Stavební akce:	Odkanalizování Lhoty II
	Změnový list 01

Dotčená část stavby:	Odkanalizování Lhoty II - Lokalita Polívkov		
Název / označení změny:	ZL 1 - Doplnění živičného nátěru krytu komunikace v lokalitě Polívkov		
Podklad pro změnu:			
Zápis ve stavebním deníku ze dne:			
Návrh pro změnu podal: objednatel		Dne:

Lhota - doplnění kanalizačního a vodovodního systému
SO 04 lokalita Polívkov

Změnový list 02

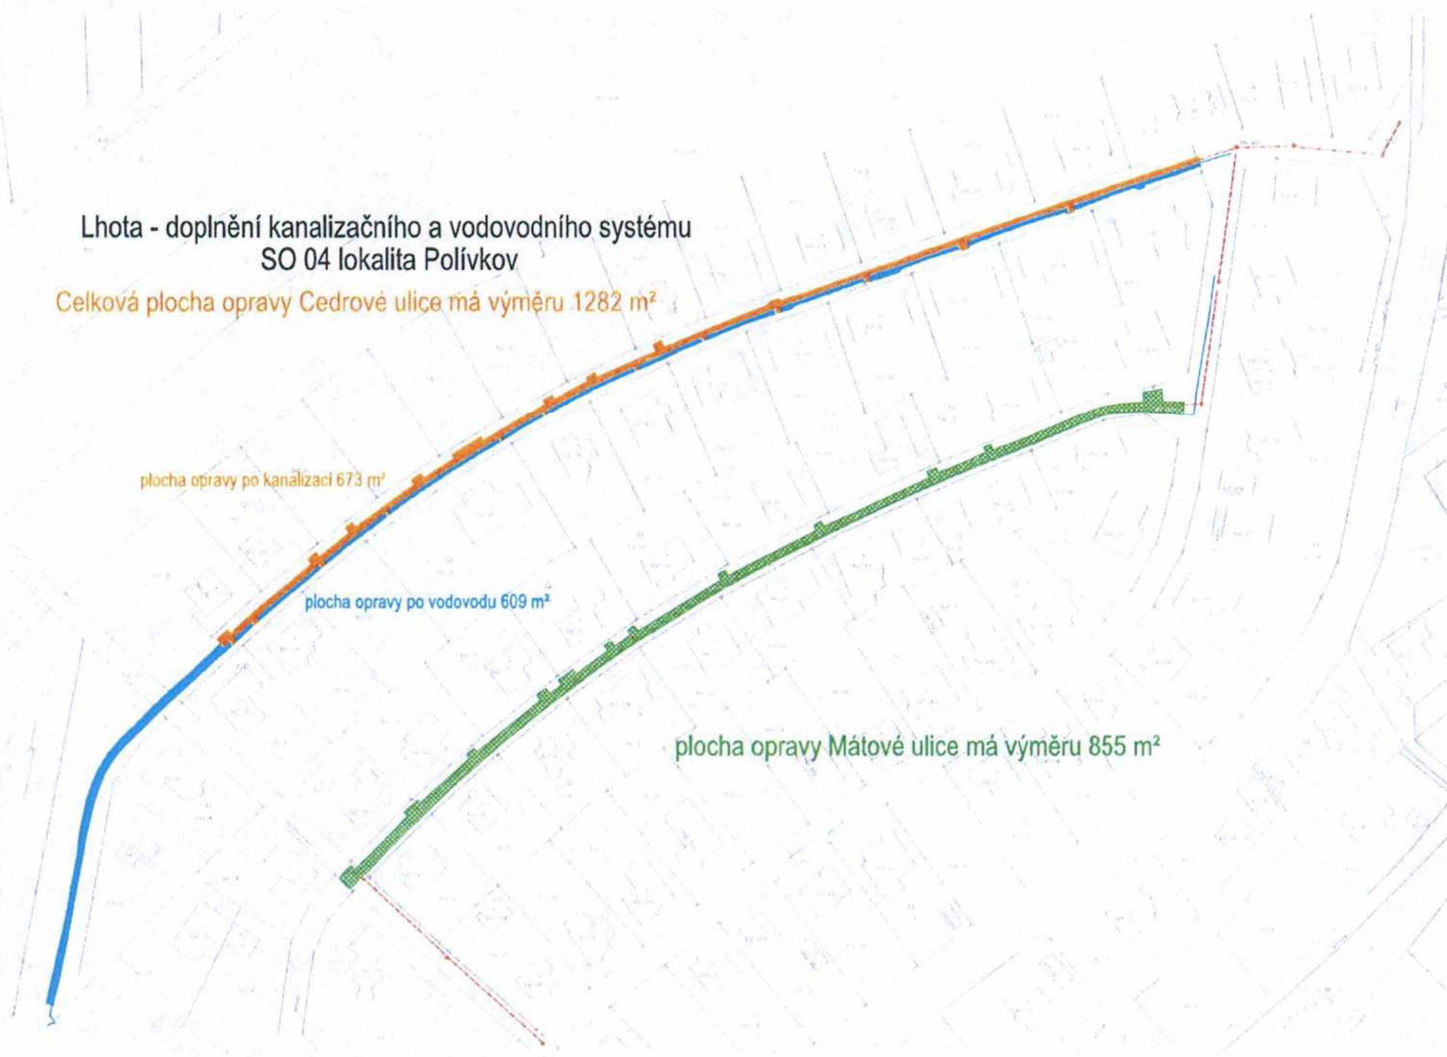
Celková plocha opravy Cedrové ulice má výměru 1282 m²

plocha opravy po kanalizaci 673 m²

plocha opravy po vodovodu 609 m²

plocha opravy Mátové ulice má výměru 855 m²
